Netbeheer Nederland
Anna van Buurenplein 43
2595 DA Den Haag

Kenmerk
BR-2022-1946
Datum
6 maart 2023

Codewijzigingsvoorstel onderspanningseisen middenspanning

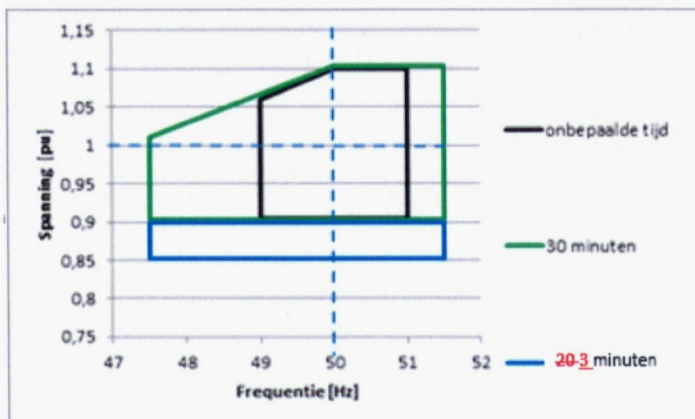
9. De elektriciteitsproductie-eenheid, aangesloten op een middenspanningsnet of op een hoogspanningsnet met een spanningsniveau kleiner dan 110 kV is, in aanvulling op artikel 3.13, eerste lid, en artikel 3.13, zevende lid, in staat om op het net aangesloten en in bedrijf te blijven:

- a. gedurende ~~20~~ **3** minuten bij een spanning op het overdrachtspunt tussen 0,85 pu en 0,90 pu, waarbij, ~~onverminderd het zesde lid, onderdeel b,~~ geldt dat het werkzame vermogen mag worden gereduceerd tot 80% van de maximum capaciteit;
